con la presente si inviano le Osservazioni contro il Progetto di un impianto eolico codice procedura ID_VIP/ID_MATTIM: 1269 denominato

"Pitigliano" ubicato nei comuni di Pitigliano (GR) e Sorano (GR) costituito da 20 (venti) aerogeneratori di potenza nominale 7,0 MW per un totale

OSSERVAZIONE n. 1. Mancata consultazione della Soprintendenza Archeologica Belle Arti e paesaggio per la Provincia di Viterbo e l'Etruria meridionale.

IMMAGINE n. 7 Mappa della intervisibilità degli impianti eolici elaborata dall'Associazione nazionale Amici della Terra. La mappa non è aggiornata comunque rende molto bene dell'enorme impatto visivo creato dal cumulo degli impianti.

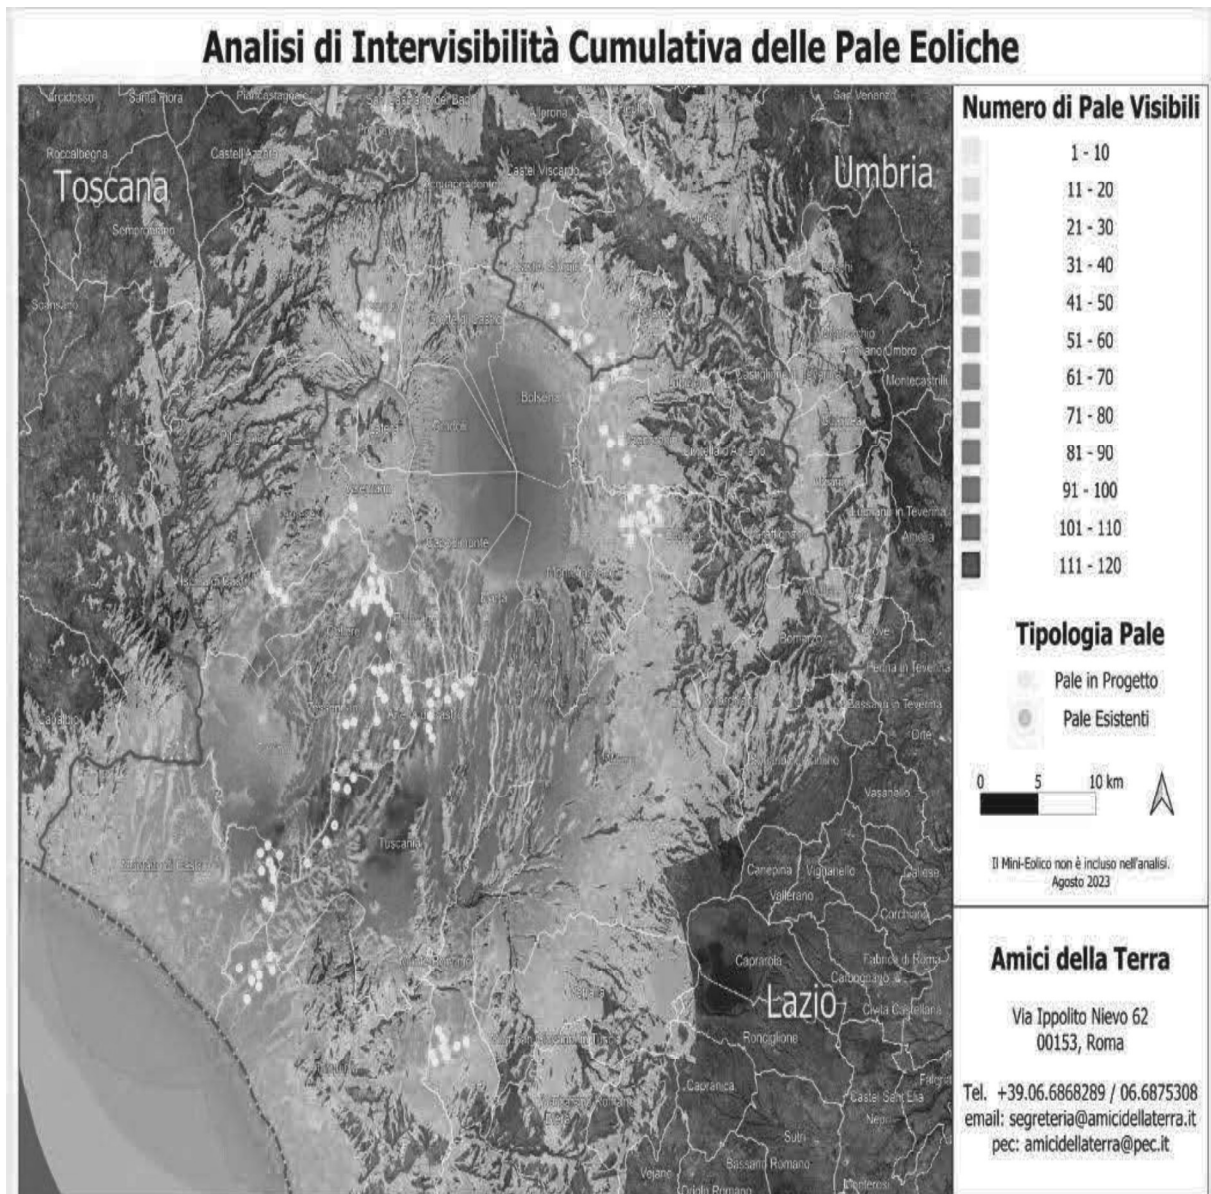
Se agli impianti eolici rappresentati qui sopra che non comprendono sia l'impianto eolico Pitigliano e le altre 14 pale del progetto eolico in verifica amministrativa sempre nel territorio di Pitigliano si aggiungono i migliaia di ettari (7000 fin'ora) di territorio occupato dagli impianti fotovoltaici e agrivoltaici e dalle altre tipologie appare chiaro il numero spropositato degli impianti FER nella bassa toscana e nella Tuscia.
